改善箇所説明図⑤

改善の内容

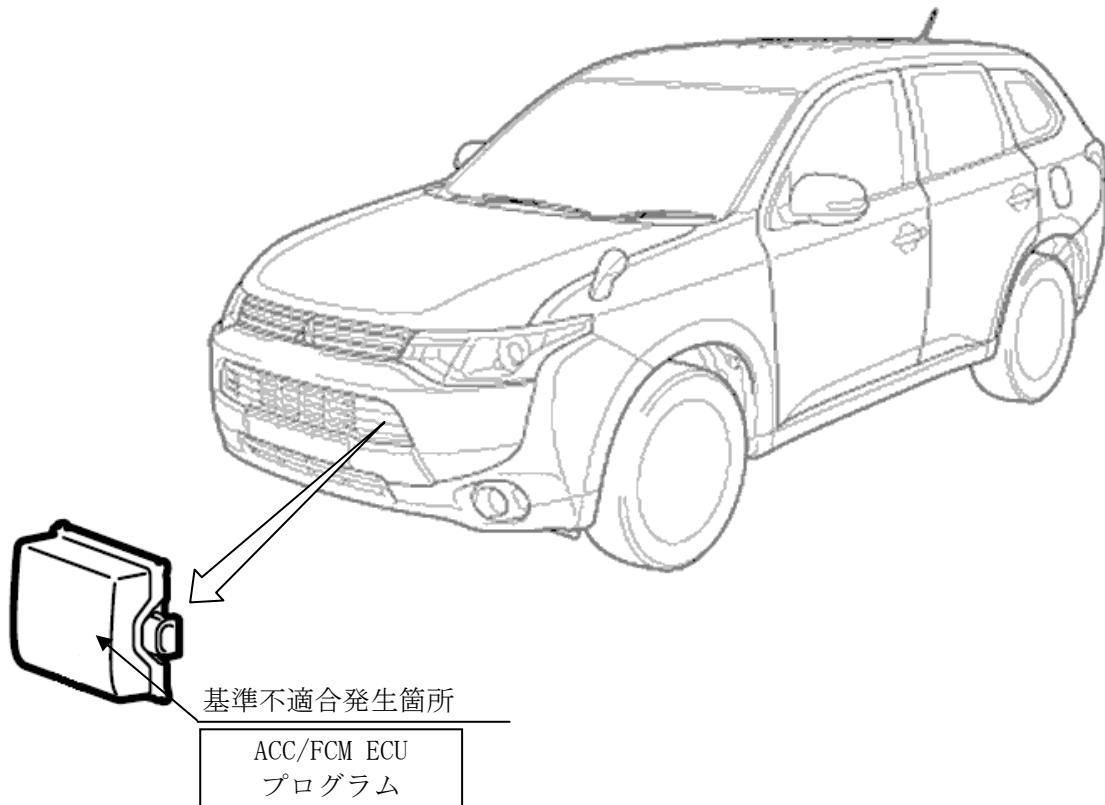
ACC（自動で車間距離を維持して先行車に追従するシステム）及びFCM（自動でブレーキをかけて衝突の被害を軽減するシステム）装着車両において、ACC/FCM ECUのプログラムが不適切なため、以下の事象が発生するおそれがある。

- ACCを使用して走行中、トンネル壁面等を先行車両と誤認識する場合があります、このとき、自動ブレーキが作動し、車両が減速する。
- 演算処理時にエラーが発生し、ECU がリセットして通信異常が発生する場合があります、このとき、警告音とともにメータ内のインフォメーション画面に「ACC点検」「FCM点検」「ASC（横滑り防止システム）システム点検」と表示し、ACC 及びFCMが機能を停止する。

全車両、ACC/FCMのプログラムを対策品に書き換える。

注：図中の 内は、プログラムを書き換える部品を示す。
